**Паспорт доступности
объекта социальной инфраструктуры**
Федеральное государственное бюджетное образовательное учреждение высшего
образования «Нижевартовский государственный университет»

Учебный корпус № 2
г. Нижневартовск, ул. Мира, д. 3 Б

ПАСПОРТ ДОСТУПНОСТИ
объекта социальной инфраструктуры (ОСИ)
№ 002

АКТ ОБСЛЕДОВАНИЯ
объекта социальной инфраструктуры
К ПАСПОРТУ ДОСТУПНОСТИ ОСИ
№ 002

Фото 1/1 Вход на территорию

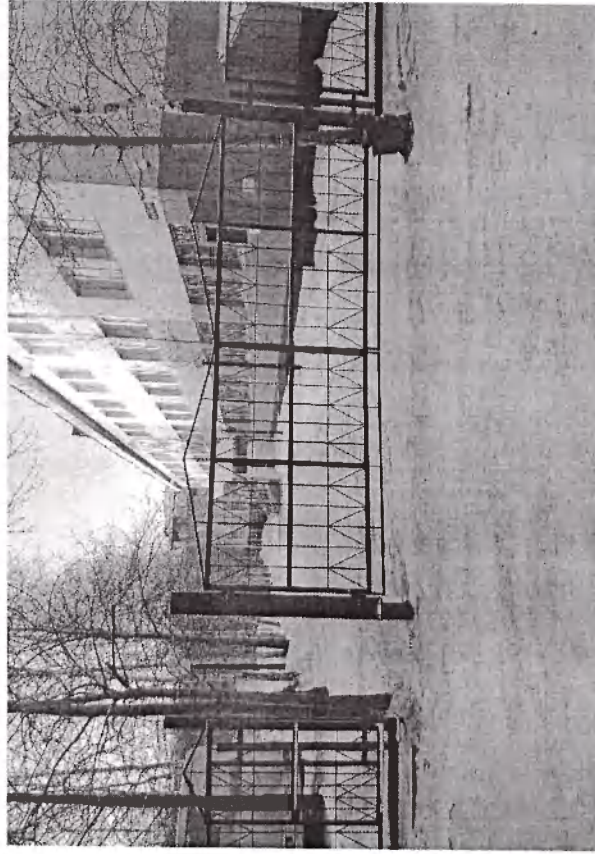
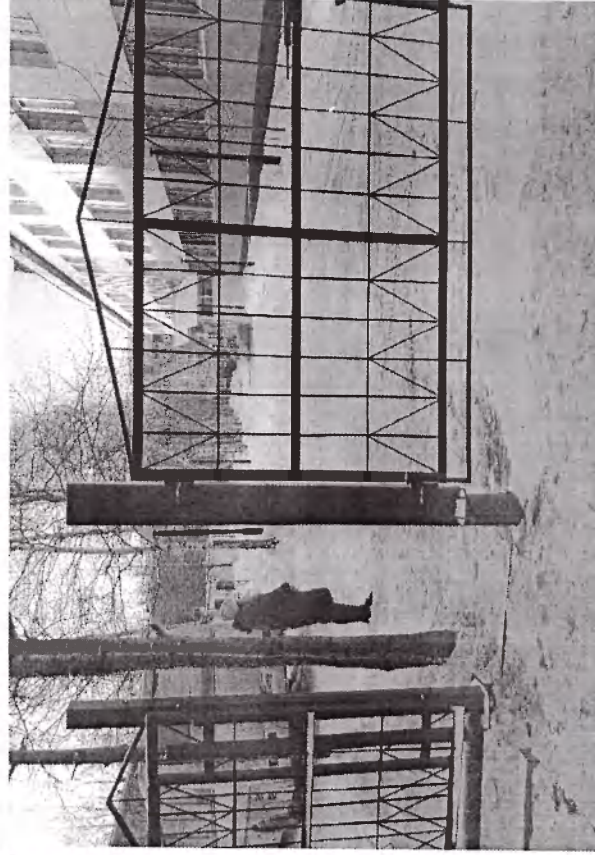
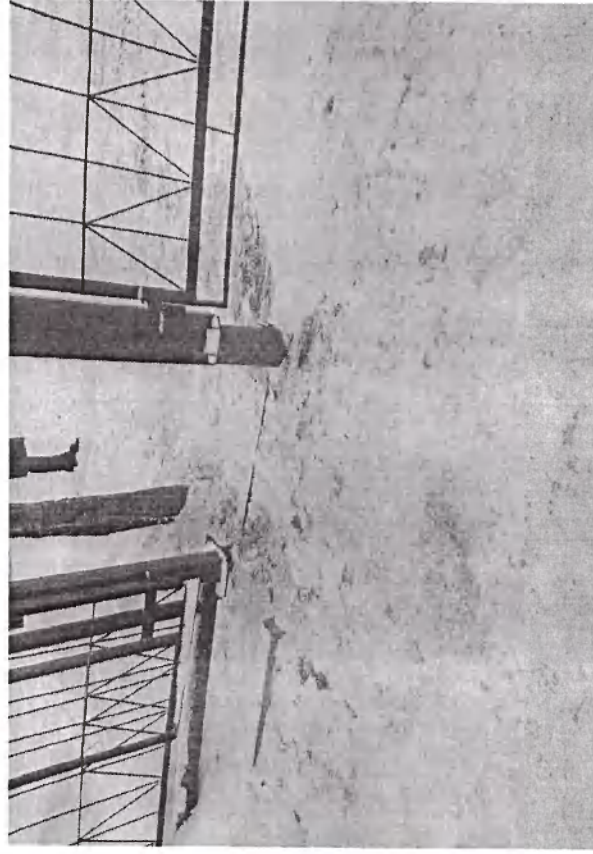
парковочного места для автотранспорта инвалидов на территории учреждения. (п. 5.1.1 СП 59.13330.2016).				К, О, С, Г, У	Установить при входах на территорию, тактильную мнемосхему с обозначением путей движения к доступному входу в учебный корпус. На путях движения, установить информационные указатели, и таблички. в соответствии с ГОСТ Р 52131-2003.	Текущий ремонт

Фото 2/1 Главный вход в здание

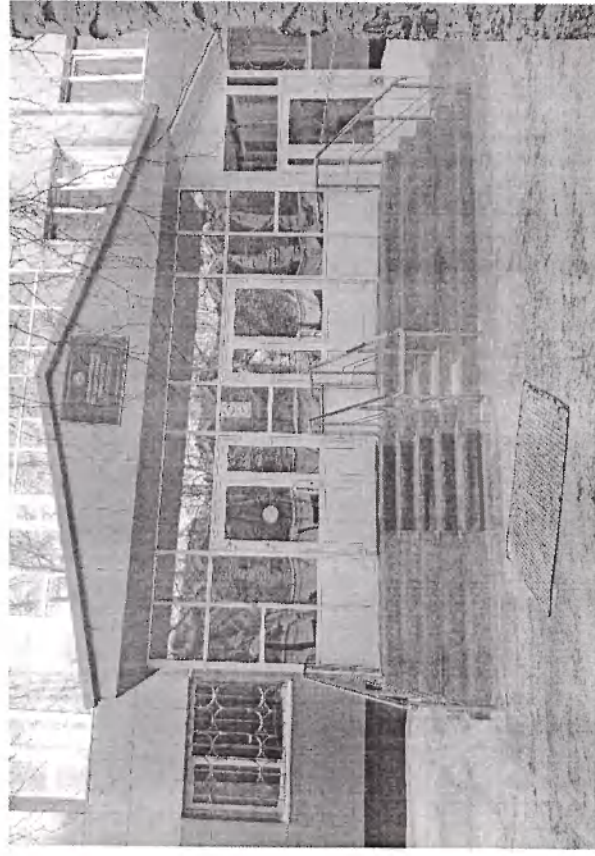
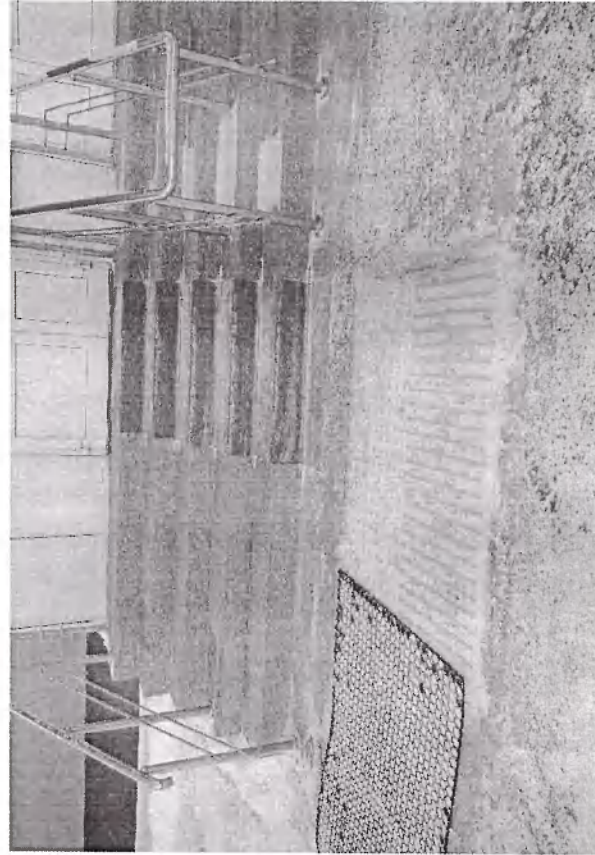
2.1	Лестница (наружная)	есть	4	2/1-3	Краевые ступени лестничного марша не выделены цветом или фактурой. (п. 5.1.12 СП 59.13330.2016).	С	На проступях краевых ступеней лестничных маршей должны быть нанесены одна или несколько полос, контрастных с поверхностью ступени, (например, желтого цвета), имеющих общую ширину в пределах 0,08 - 0,1 м. Расстояние между контрастной полосой и краем проступи - от 0,03 до 0,04 м.	Текущий ремонт
					Противоскользящее покрытие обеспечено на всей поверхности ступени (проступи).	О, С, Г, У	Предусмотреть противоскользящее покрытие по всей поверхности ступени (проступи).	Текущий ремонт
					Предупреждающие тактильно-контрастные указатели установлены по всей ширине в нижней части лестничного марша. (п. 5.1.12 СП 59.13330.2016).	С	Перед внешней лестницей обустроить предупреждающие тактильно-контрастные указатели глубиной 0,5-0,6 м., на расстоянии 0,3 м. от внешнего края проступи нижней ступени.	Текущий ремонт

Фото 2/3 Подъёмник

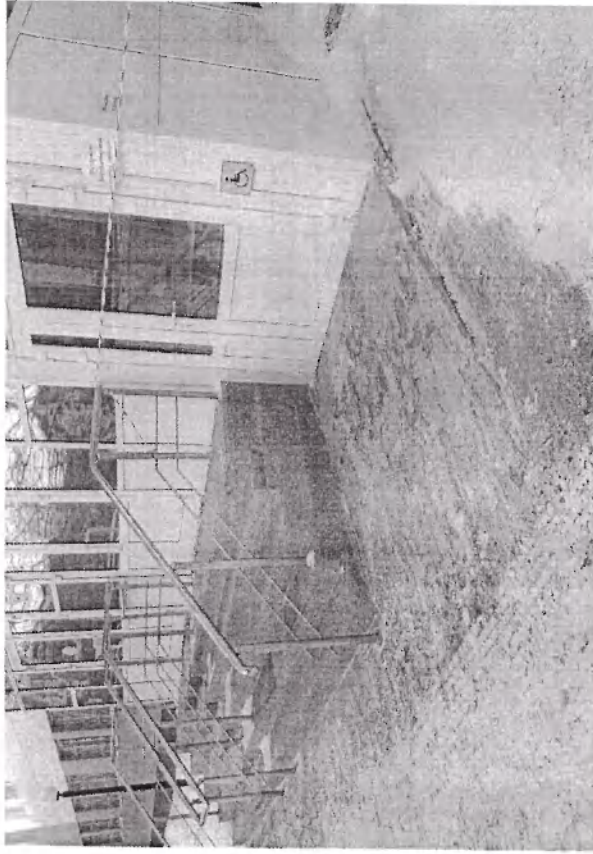
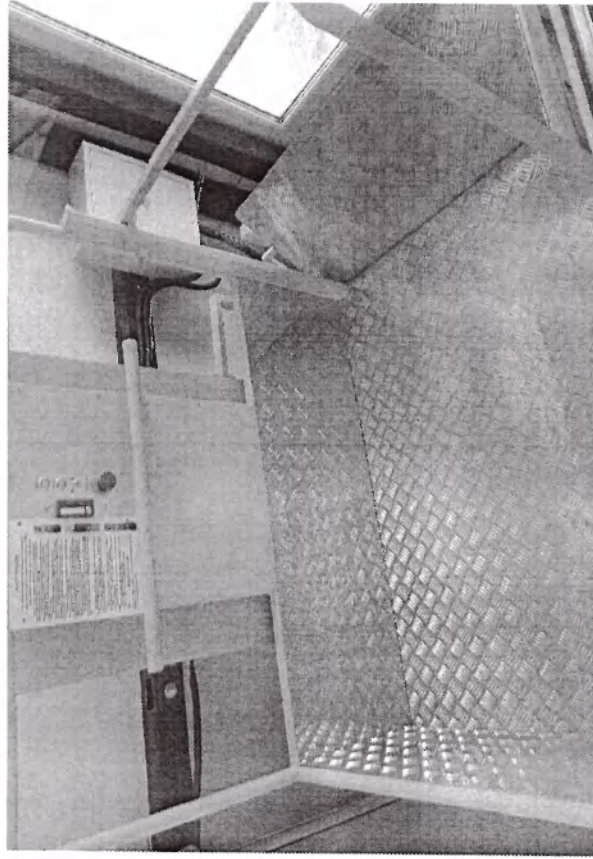
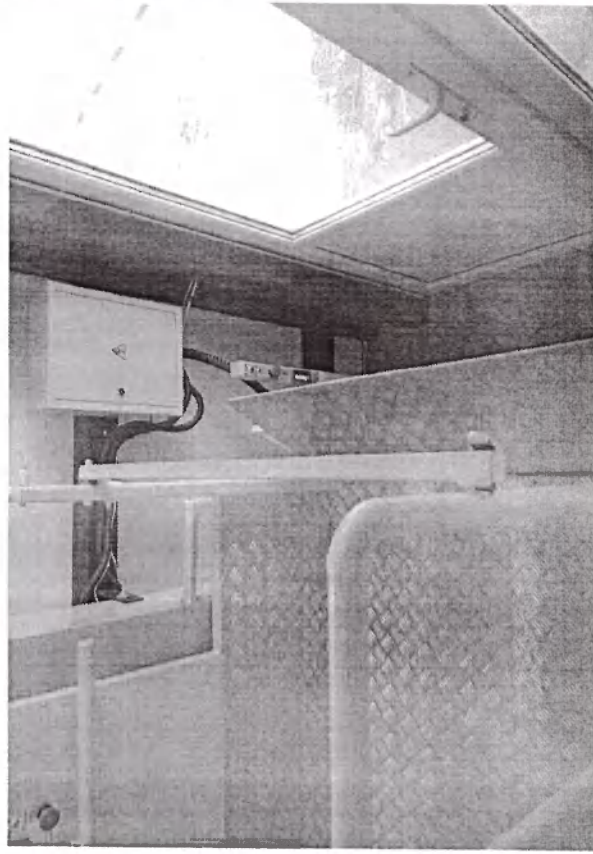
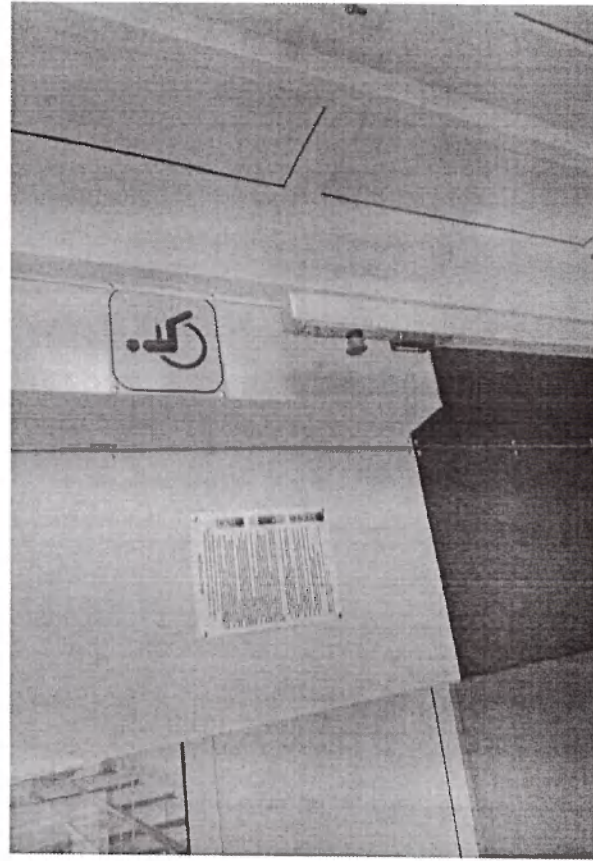
2.2	Пандус, подъемник (наружный)	нет	5	2/3-6	Отсутствует навес над площадкой, перед помещением где установлен подъемник. Отсутствуют пиктограмма «Подъемник» для инвалидов. Отсутствует кнопка вызова. (п. 6.1.4, 6.5.1, СП 59.13330.2016).	К, О, С, Г, У	Установлен подъемник, дублирующий лестницу главного входа. Оборудовать площадку навесом и водоотводом. Установить пиктограмму «Подъемник» для инвалидов. Установить кнопку вызова персонала с пикто раммой.	Текущий ремонт
					Отсутствует фиксатор в положениях «открыто» и «закрыто».	К	Установить крепление двери - на петлях одностороннего действия с фиксаторами в положениях "открыто" и "закрыто"; - обеспечивающие задержку автоматического закрывания продолжительностью не менее 5 сек.	Текущий ремонт
					На прозрачных полотнах дверей помещений, где установлен подъемник, отсутствует яркая контрастная маркировка. Дверные ручки не выделены контрастным цветом. (п. 6.1.6, 6.4.1 СП 59.13330.2016).	С	На прозрачных полотнах дверей установить яркую контрастную маркировку в форме круга или прямоугольника высотой не менее 0,1 м и шириной не менее 0,2 м или в форме круга диаметром от 0,1 до 0,2 м. Расположение контрастной маркировки предусмотреть высоте 1,3 - 1,4 м. Контрастно обозначить дверные ручки.	Текущий ремонт

Фото 2/7 Входная площадка перед дверью

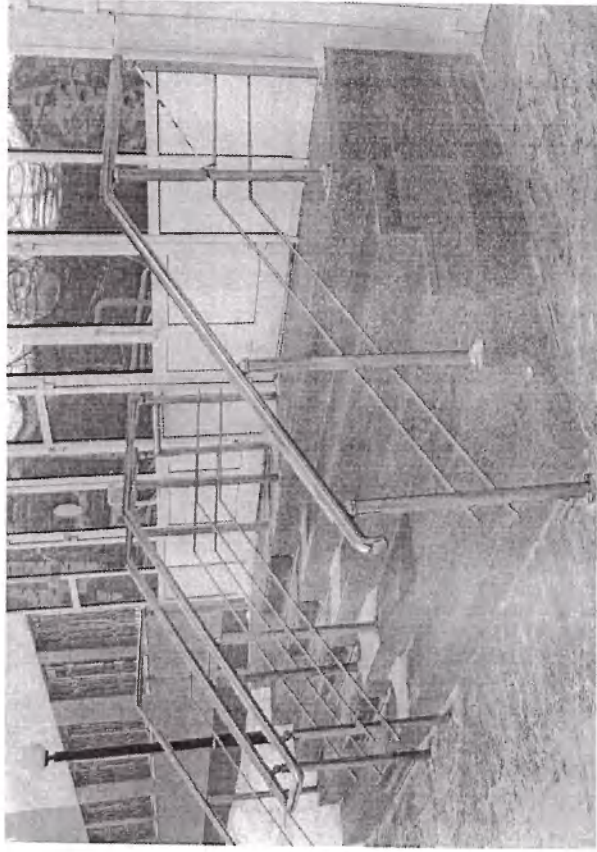
2.3	Входная площадка (перед дверью)	есть	6	2/7	Отсутствует информационная табличка с названием организации и режимом работы, продублированная шрифтом Брайля. (п. 6.5.3 СП 59.13330.2016).	С	Установить информационную тактильную табличку с названием организации и режимом работы для людей с нарушением зрения с использованием рельефных знаков, символов, а также рельефно-точечного шрифта Брайля, разместить рядом с дверью, со стороны дверной ручки на высоте 1,2- 1,6 м.	Текущий ремонт

Отсутствует водоотвод. (п. 6.1.4 СП 59.13330.2016).	О, С, Г, У	Оборудовать входную площадку водоотводом.	Текущий ремонт
				Отсутствуют знак доступности входа для инвалидов. (п. 6.5.1 СП 59.13330.2016).	К, О, С, Г, У	Установить знак доступности входа для инвалидов.	Текущий ремонт
				Отсутствует звуковой маяк. Отсутствуют световые маяки. (п. 6.5.1 СП 59.13330.2016).	С, Г	Установить звуковой маяк и световые маяки на вход.	Текущий ремонт Индивидуальное решение с ТСР

Фото 2/12 Тамбур (незакрепленное покрытие)

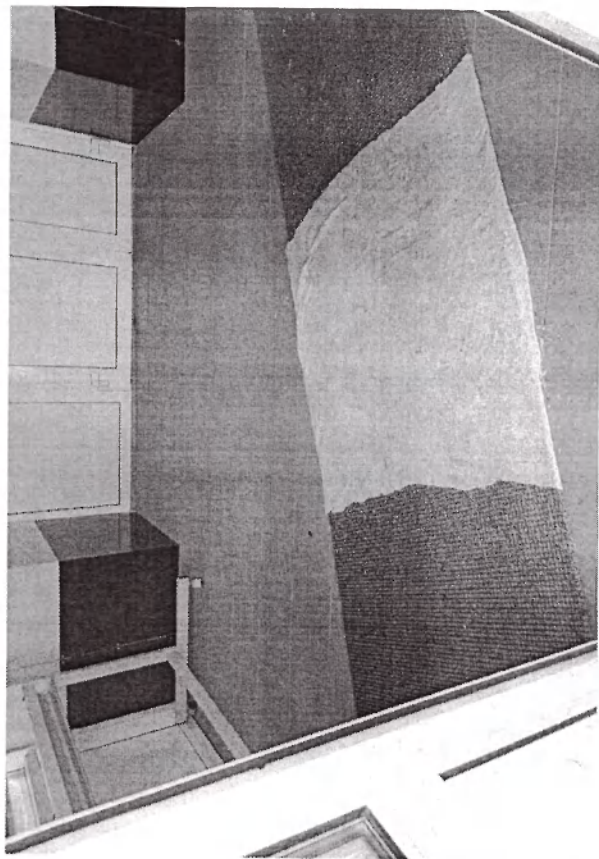
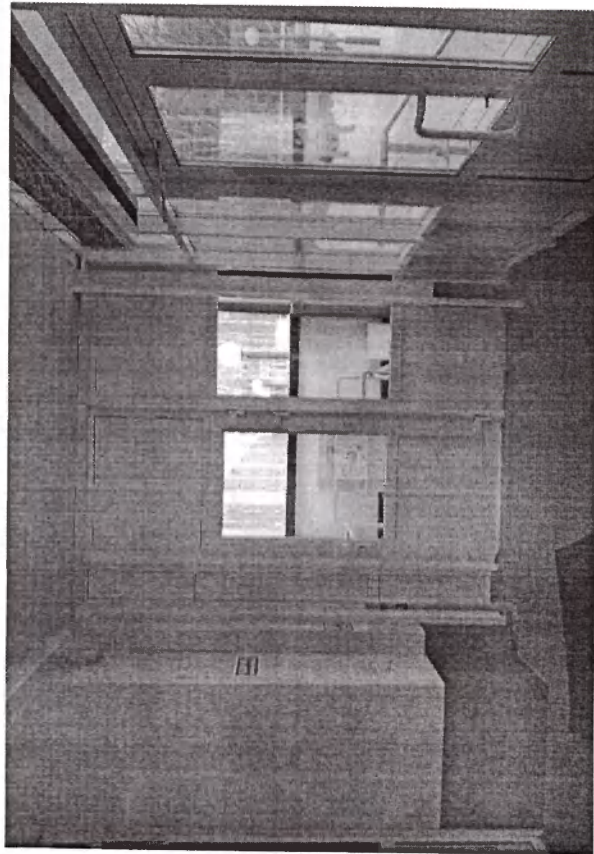
2.5	Тамбур	есть	8	На прозрачных полотнах дверей в помещении, где установлен подъемник, отсутствует яркая контрастная маркировка. (п. 6.1.6 СП 59.13330.2016).	С	На прозрачных полотнах дверей установить яркую контрастную маркировку в форме круга или прямоугольника высотой не менее 0,1 м и шириной не менее 0,2 м или в форме круга диаметром от 0,1 до 0,2 м. Расположение контрастной	Текущий ремонт

маркировки предусмотреть на двух уровнях: 0,9 - 1,0 м. и 1,3 - 1,4 м.	
				Противоскользящее покрытие, установлено не по всей поверхности и не закреплено. (п. 6.1.6 СП 59.13330.2016).	О, С Г, У	Установить и надежно закрепить противоскользящее покрытие по всей поверхности тамбура.	Текущий ремонт
	ОБЩИЕ требования к зоне			Как минимум один вход, приспособленный для МГН, с поверхности земли и из каждого доступного подземного или надземного перехода к зданию	К, О, С, Г, У	Оборудовать один из входов в соответствии с нормативными требованиями для инвалидов и МГН.	Текущий ремонт

Фото 3/2 Вестибюль

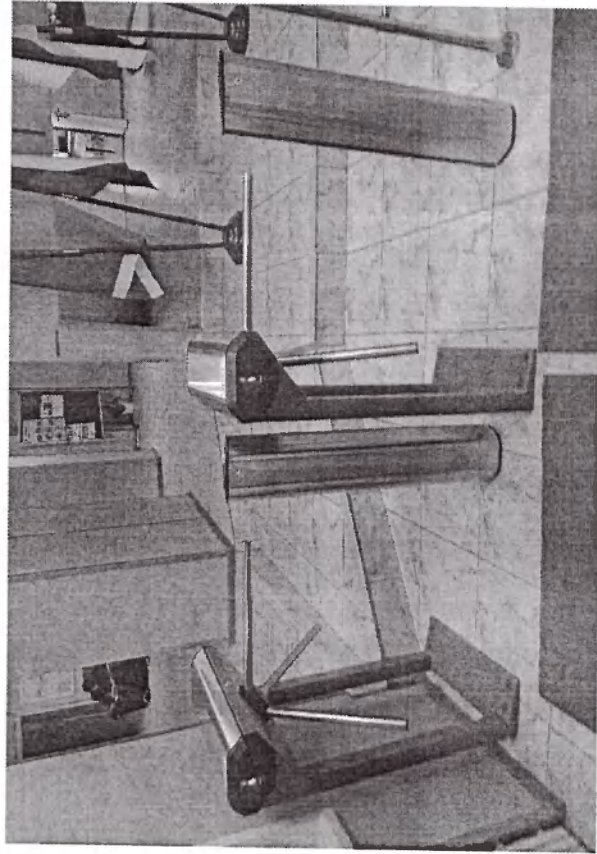
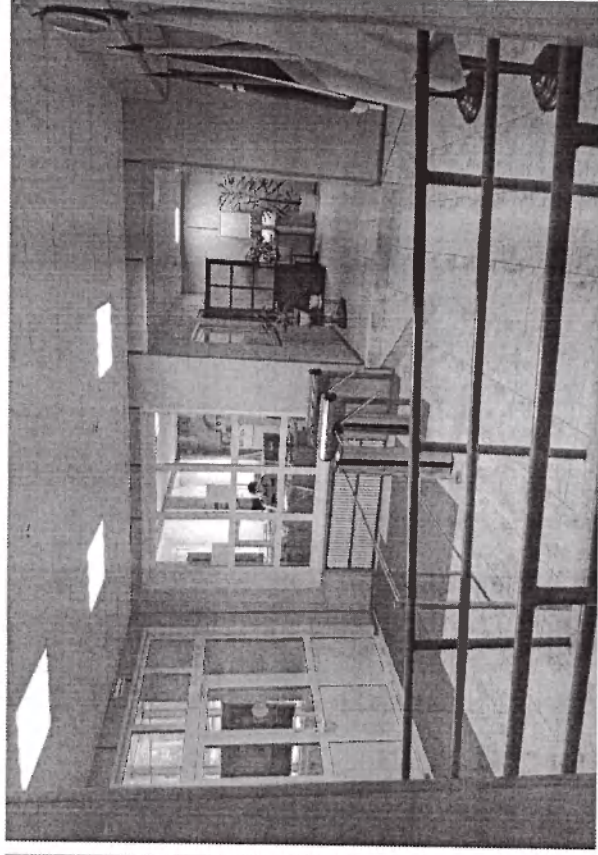
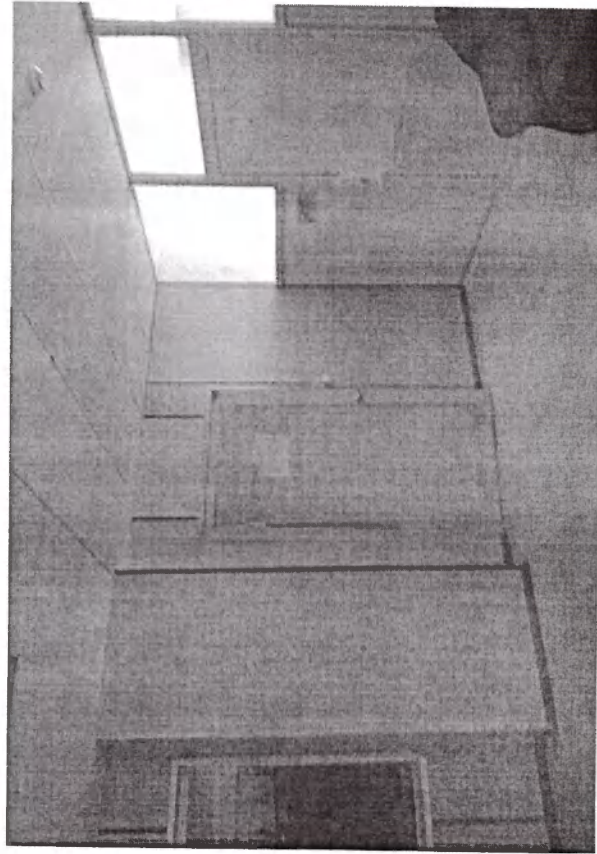
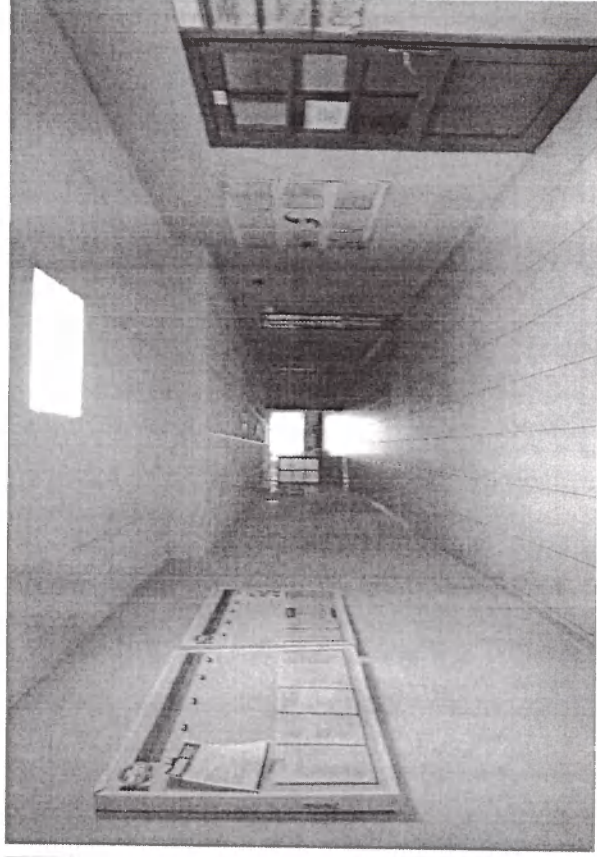
3.1	Коридор (вестибюль, зона ожидания, галерея, балкон)	есть	9	3/1-4,11	Отсутствуют в вестибюле информационный терминал, информационное табло типа «бегущая строка». (п. 6.5.7 СП 59.13330.2016).	К, О, С, Г, У	В вестибюле установить информационный терминал, информационное табло типа «бегущая строка».	Текущий ремонт Индивидуальное решение с ТСР
					Отсутствует тактильная мнемосхема. (п. 6.5.7, 8.1.6, 8.3.3, СП 59.13330.2016).	С	Установить мнемосхему с навигацией внутри объекта, сирена при входе на объект.	Текущий ремонт Индивидуальное решение с ТСР
					Не обозначены места отдыха (ожидания) для инвалидов. (п. 6.5.7 СП 59.13330.2016).	К, О, С, Г, У	Обозначить в холлах, на всех этажах, места отдыха (ожидания) для инвалидов знаками доступности.	Текущий ремонт Организационные мероприятия
					Присутствуют выступающие элементы в коридорах. Открытый лестничный марш, на верхней площадке пандуса в вестибюле первого этажа, не огорожен. (п. 6.2.6 СП 59.13330.2016).	С	Оградить либо контрастно выделить цзетом выступающие элементы и конструкции на путях движения инвалидов. Огородить открытый лестничный марш, на верхней площадке пандуса	Текущий ремонт

в вестибюле первого этажа.			Текущий ремонт
								Отсутствуют контрастные тактильные пиктограммы на путях движения (вход, выход, лестница, направление движения). (п.6.2.3 СП 59.13330.2016).	С	Установить тактильно контрастные пиктограммы на путях движения. Визуальные средства отображения информации, приспособленные для тактильного восприятия (контакта), должны быть размещены в зоне путей движения на высоте от 1,2 до 1,6 м. (ГОСТ Р 51671-2000).	Текущий ремонт

Фото 3/7 Лестница

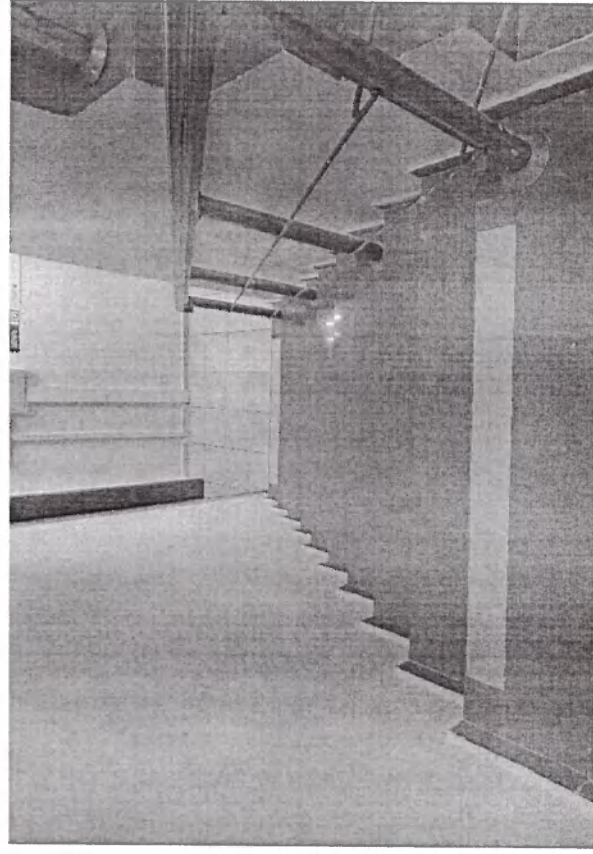
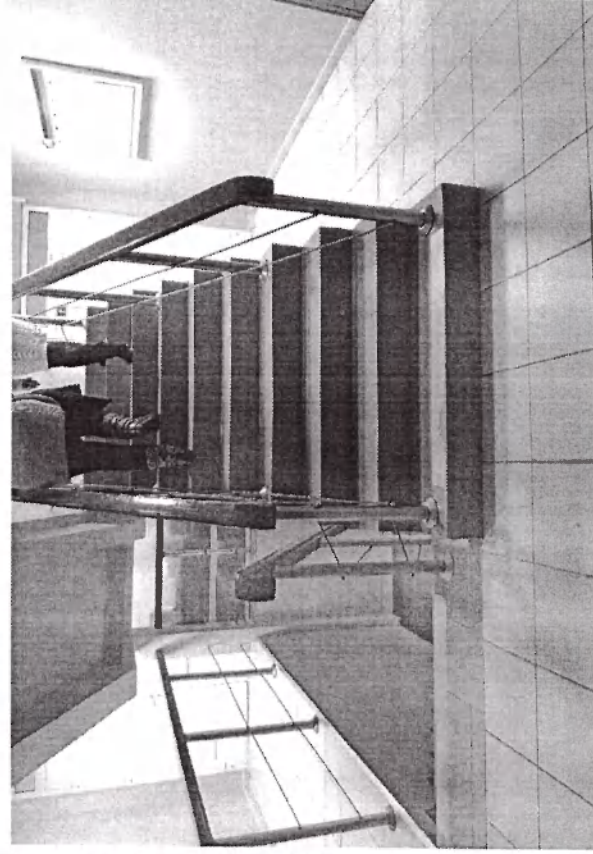
3.2	Лестница (внутри здания)	есть	10	3/6-8			Отсутствует расстояние между контрастной полосой и краем проступи на краевых ступенях лестничных маршей, что не соответствует требованиям п. 6.2.8. СП 59.13330.2016.		С	На проступях ступеней должны быть нанесены одна или несколько противоскользящих полос, контрастных с поверхностью ступени, (например, желтого цвета), имеющие общую ширину в пределах 0,08 - 0,1 м. Расстояние между контрастной полосой и краем проступи - от 0,03 до 0,04 м.	Текущий ремонт
							. Отсутствуют перила со стороны стены, лестничного марша и на лестнице в коридоре эвакуационного выхода. (п. 6.1.2 СП 59.13330.2016 и ГОСТ Р 51261-2017).	О, С	Оборудовать перила с травмобезопасными завершающими на лестничных маршах, на уровне 0,9 м. согласно ГОСТ Р 51261-2017.	Индивидуальное решение с ТСП Организационные мероприятия
